MRAe

**Avis délégué
Installation agrivoltaïque au lieu-dit Les Fosses d'Enfer
sur la commune d'Isigny-sur-mer (14)**

N° MRAe 2025-5881

Aménagements du projet (p. 239 de l'EI)

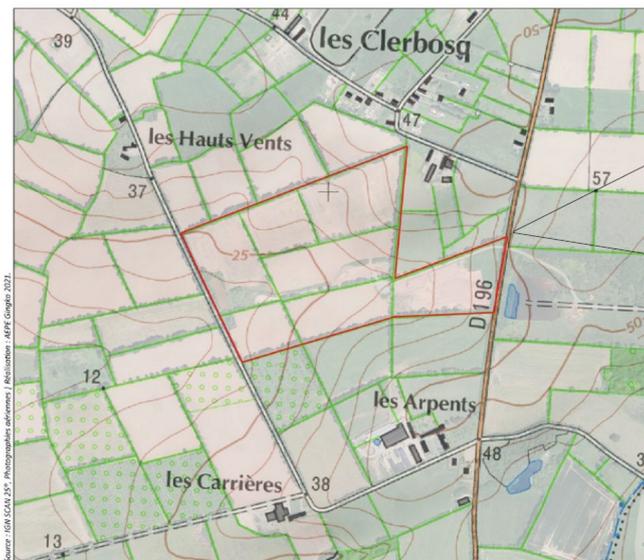
Il est prévu l'installation d'un poste de livraison (27 m²), de trois postes de transformation d'une surface de 54 m² et d'une citerne incendie de 120 m³. La création de pistes est également envisagée sur un peu plus d'1 ha, dont une moitié de pistes lourdes et l'autre moitié de pistes légères. Le site sera clôturé sur 2 m de hauteur et présentera 2 450 mètres linéaires de clôture de type poteaux bois autour des installations.

La gestion des eaux pluviales se fera par infiltration entre les panneaux (p. 349 de l'EI). L'imperméabilisation des sols, liée aux postes de transformation et de livraison, aux voies périphériques, à la citerne incendie et aux pieux d'ancrage, est évaluée à environ un ha (p. 263 de l'EI).
